Aan de gemeenteraad

Met de vaststelling van dit bestemmingsplan is er een planologisch kader voor het woningbouwproject 'Parkhaven'.

5. Ambtshalve wijzigingen

Verbeelding

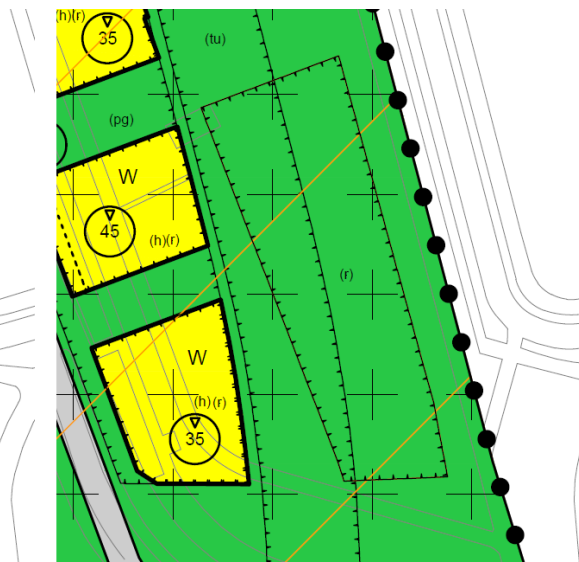
Vanwege de nieuwbouw moet de huidige minigolfbaan in westelijke richting verplaatst worden. Hiervoor is in het ontwerpbestemmingsplan een zoekgebied opgenomen. In het kader van voortschrijdend inzicht stellen wij voor dit zoekgebied iets aan te passen. Hierdoor ontstaat meer ontwerpvrijheid. Wij stellen voor het bestemmingsplan als volgt aan te passen.

Voorstel (de contour met 'r' is gewijzigd)
